# Informacja Serwisowa

MB klasy V seria 447 - uszkodzenia eksploatacyjne

001.065

**Temat:** Uszkodzenia po wewnętrznej stronie tarczy hamulcowej przedniej osi i na klockach hamulcowych osi przedniej.

zdj. 3

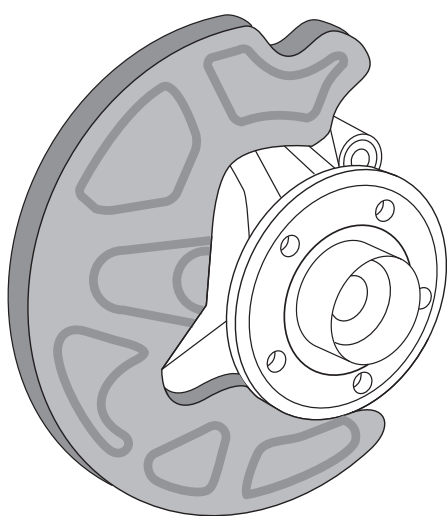
1. Wymienić tarcze hamulcowe na przedniej osi i zamocować po obu stronach nakładkę hamulcową (lewą i prawą).

Uwaga: Podczas wymiany tarcz hamulcowych należy również wymienić klocki hamulcowe. Śruby mocujące nakładki hamulcowe muszą być dokręcone momentem 9 Nm.

Informacja: Nakładki hamulcowe montowane seryjnie na przedniej osi od numeru (VIN) 447.### ## 232634.
